Panamá, 7 de mayo de 2021
DEIA-DEEIA-AC-0080-0705-2021

De acuerdo a lo establecido en el artículo 43 de Decreto Ejecutivo No. 123 de 14 agosto de 2009, modificado por el Decreto Ejecutivo No. 155 de agosto de 2011, le solicitamos segunda información aclaratoria al Estudio de Impacto Ambiental (EIA) Categoría II, titulado **"CONSTRUCCIÓN DE CENTRO COMERCIAL"**, a desarrollarse en el corregimiento de Buena Vista, distrito de Colón, provincia de Colón:

El presente documento describe el sistema de tratamiento de aguas residuales con características comerciales y domiciliarias, de "PLAZA BUENA VISTA, en Buena Vista, Colón.

Figura No 1. PTAR Jet Bat.

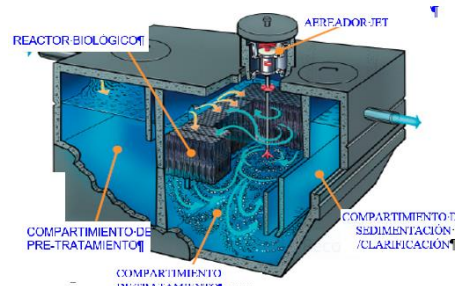
- b- En base a la respuesta que se emita al punto a) de la pregunta 1. Aclarar si el tanque séptico recibirá las aguas residuales de los sanitarios de locales comerciales y también de otras actividades tales como restaurante, lavandería, etc. Considerar que los efluente de estas actividades y las aguas de sanitarios se deben tratar por separado.*

Primero tenemos que aclarar que, que el tratamiento de las aguas residuales se hará en una Planta Aerobia de Tratamiento de Aguas Residuales (PTAR) marca JET-BAT, ver figura No 1.

Esta planta está completamente cerrada que la aguas lluvias y solidos arrastrados, no entran dentro de la PTAR, además cuando se hacen las obras de rellenos, se dejan cunetas para conducir las aguas pluviales hacia las descargas naturales.

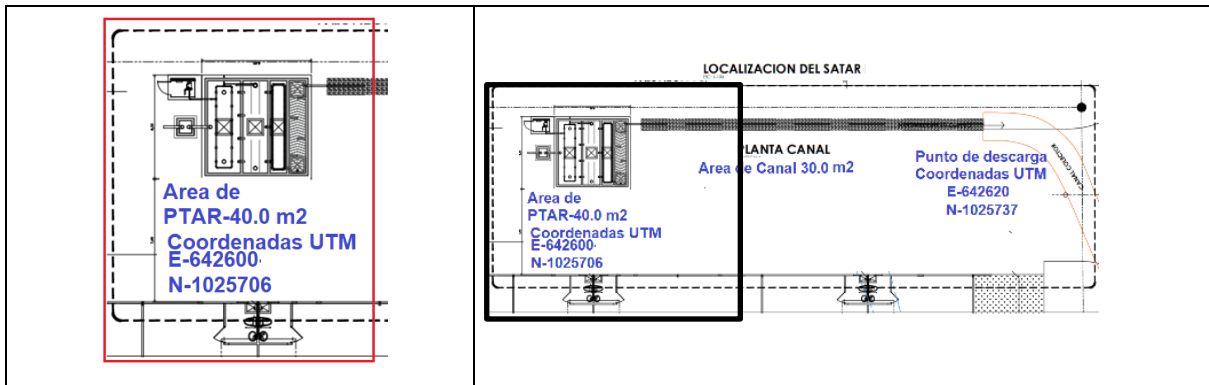
Presentar superficie y coordenadas de ubicación UTM, con su debido DATUM donde se establecerá el tanque séptico.

Ver las coordenadas, Universal Transversal de Mercador (UTM) E-642600, N-1025706 en el DATUM WGS84, de la PTAR.

Repetimos no se trata de un tanque séptico sino de una PTAR, ver su ubicación.

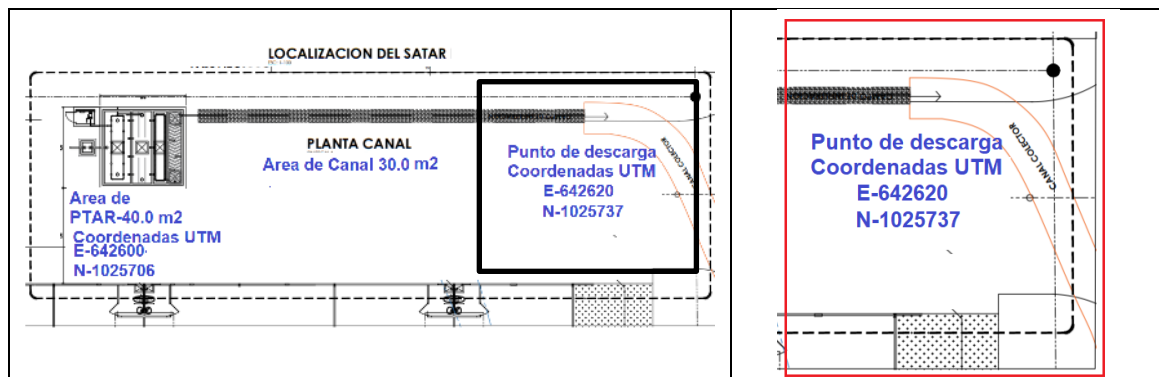
Coordenadas con su respectivo DATUM de referencia del punto de descarga.

Ver las coordenadas, Universal Transversal de Mercator (UTM) E-642620, N-1025737 en el DATUM WGS84 del punto de descarga en Quebrada S/N.
